INC 5886606

En incidencia hemos podido comprobar que la cto 029-28-885601 de la incidencia se encuentra sin potencia, ya que tanto la Caja FOSC 224-E0876 y el cable que la alimenta 224-8FOPKP-C5816 no se encuentran instalados en campo.

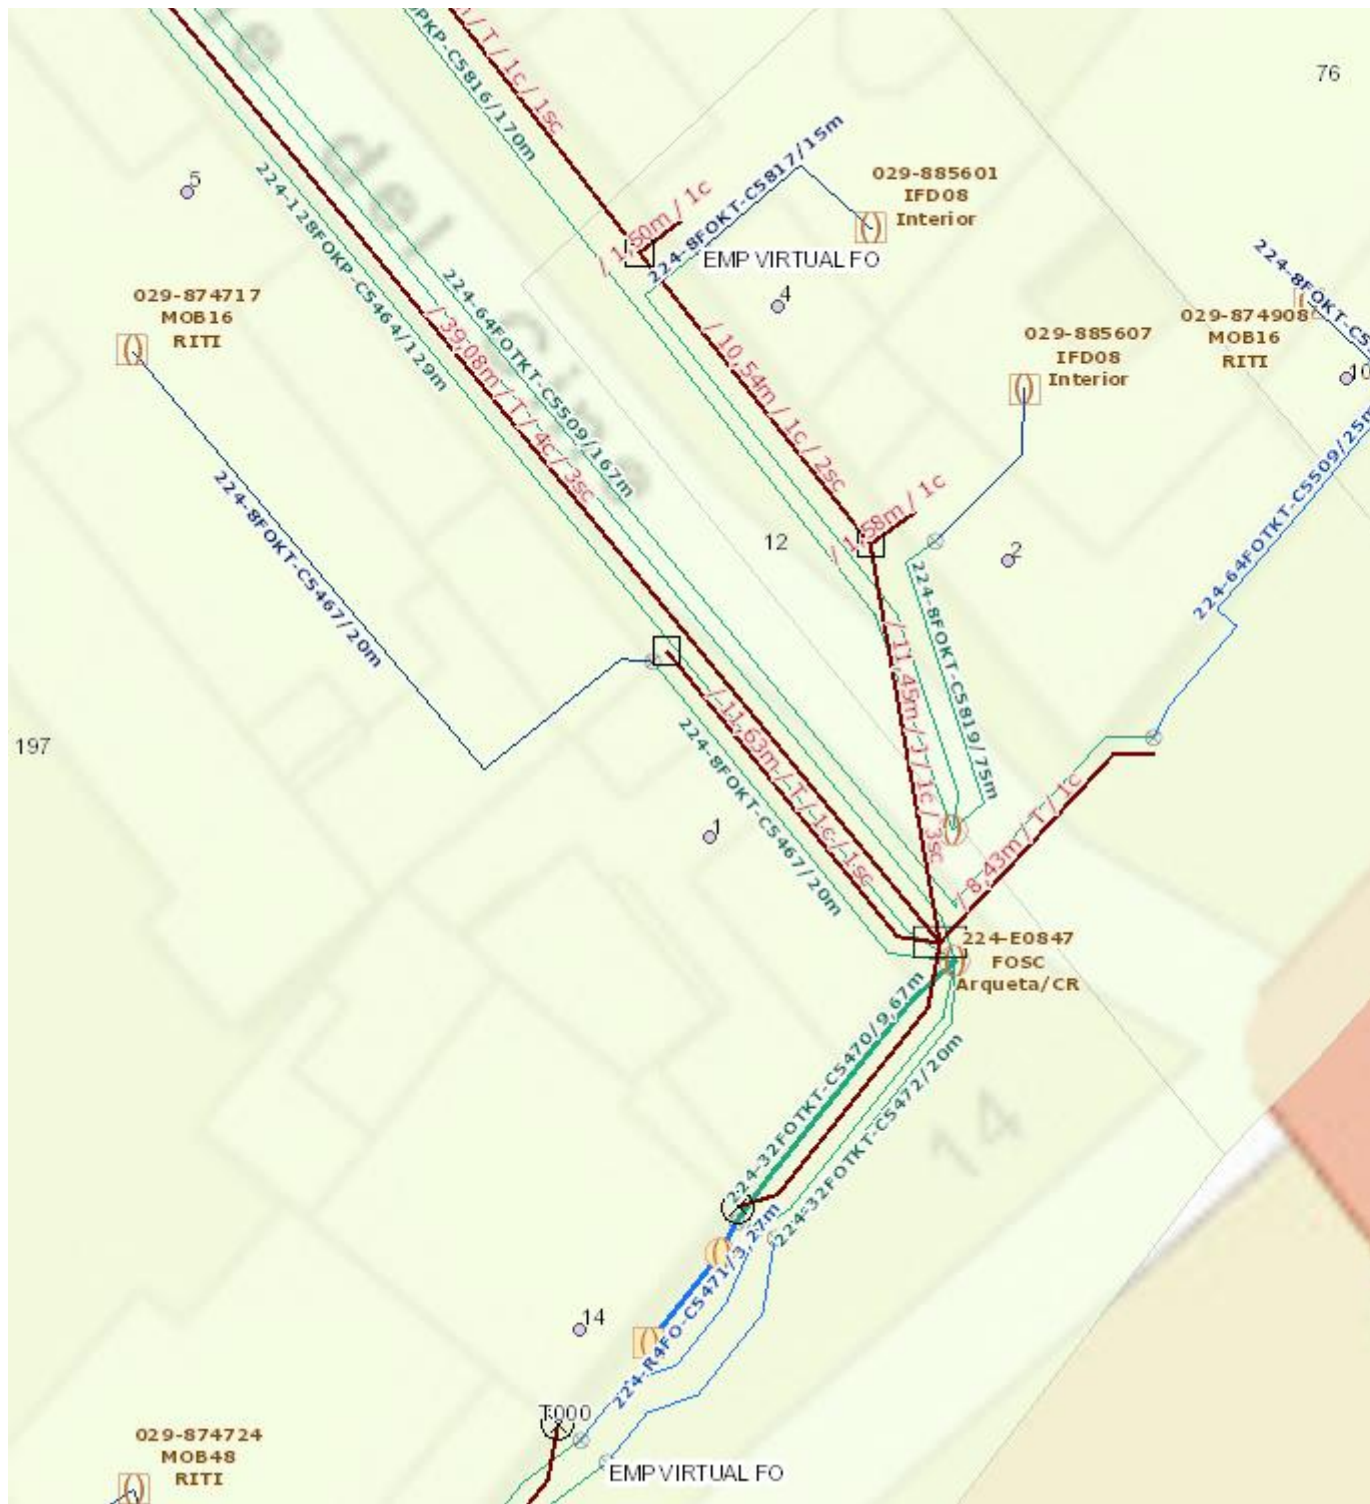
Verificamos que, tanto los cables 224-8FOKT-C5817 / 224-8FOKT-C5819 que están alimentando a las ctos de la incidencia 029-28-885601 / 029-28-885607 y el 16DV-4419, se encuentran instalados en FOSC 224-E0847. El 16DV-4419, se encuentra sin alimentar en esta FOSC 224-E0847.

Es necesario modificar inventarios con los datos indicados:

Equipos NO instalados:

Caja FOSC 224-E0876

Cable 224-8FOPKP-C5816

Instalados en FOSC 224E-0847

224-8FOKT-C5817

224-8FOKT-C5819

16DV-4419

Para alimentar el 16DV-4419 es necesario que se asigne 4DV y patilla existentes en FIST 224E0033, ya que cable de alimentación de FOSC 224E-0847 es el 224-128FOKP-C5464 que arranca desde este FIST 224E0033.
